## Projet d'ouverture de carrière de Placoplatre sur le Fort de Vaujours.

### 1. Bilan de la concertation préalable du 21 septembre au 31 décembre 2018 (Synthèse du bilan des garants).

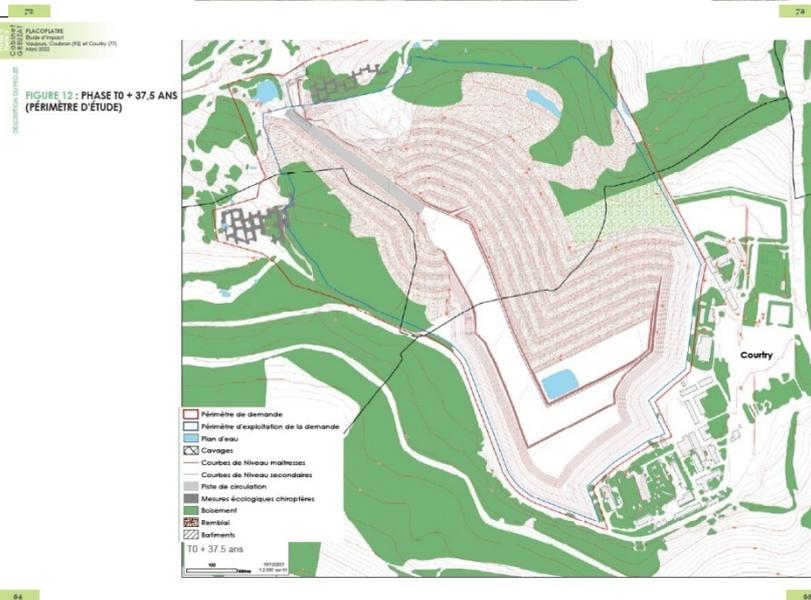
L'extraction de 18 MTONnes de gypse sur le site du Fort de Vaujours s'entend pour une exploitation complète correspondant aux 3 phases annoncées.(Figure-1)  
 Cependant aucune précision n'est affirmée pour les phases 2 et 3 qui restent incertaines, en particulier pour la phase 3 qui nécessite la destruction du Fort Central.(Voir Figure-2)  
 Les informations communiquées en réponse à la recommandation N°2 de la MRAe sont une nouvelle fois insuffisantes.

- Les tonnages extraits pour chaque phase, et les écarts provoqués par la non-exécution de la phase suivante.
- Les perspectives de dépollution du site en cas de non-exploitation
- Les perspectives d'exploitation en souterrain si les démolitions ne sont pas réalisées en surface.

Figure-2

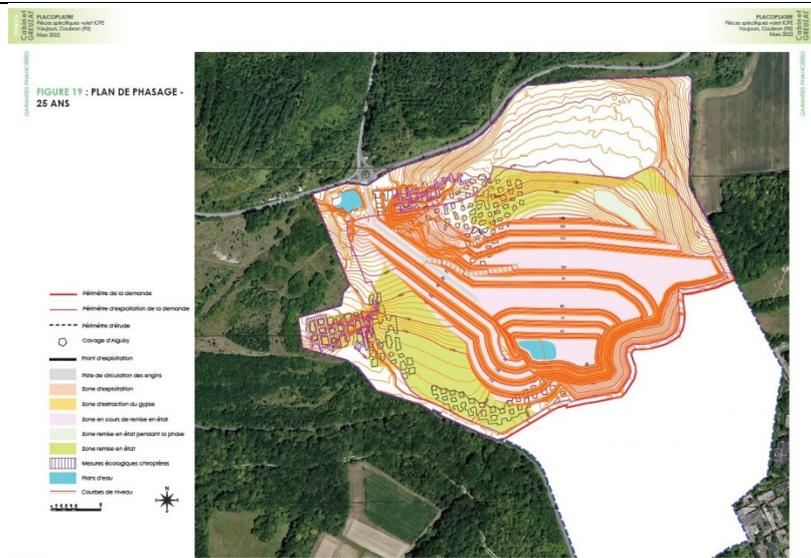
<p>Le maître de l'ouvrage souligne de son côté que les espaces verts actuels doivent beaucoup aux carrières anciennes,</p>
<p>Il est surtout essentiel de mesurer que les grands espaces verts actuels en milieu urbain dense, sont surtout issus de la préservation d'espaces protégés par les risques liés à l'absence d'urbanisation consécutive à la sécurisation d'anciennes carrières exploitées en galeries souterraines (Carrières de Gagny, Plateau d'Avron, Corniche des Forts à Romainville, carrières de Livry-Gargan, parc de la Fosse Maussoin).</p>
<p><i>Les remises en état ont permis de préserver les surfaces. Après l'exploitation on a planté beaucoup plus d'arbres que ce que l'on a déboisé.</i></p>
<p>Comme déjà évoqué en réunions publiques de concertation comme dans notre cahier d'acteur, Placoplatre semble ignorer que le dérèglement climatique est d'ores et déjà en route et que toute dégradation de notre environnement, en particulier la séquestration carbone assurée par les arbres de même que l'impact des forêts sur les effets d'îlot de chaleur sont à engager sans attendre. Les promesses de reconstituer les espaces détruits à une échéance de 30 ou 40 ans sont irresponsables.</p>
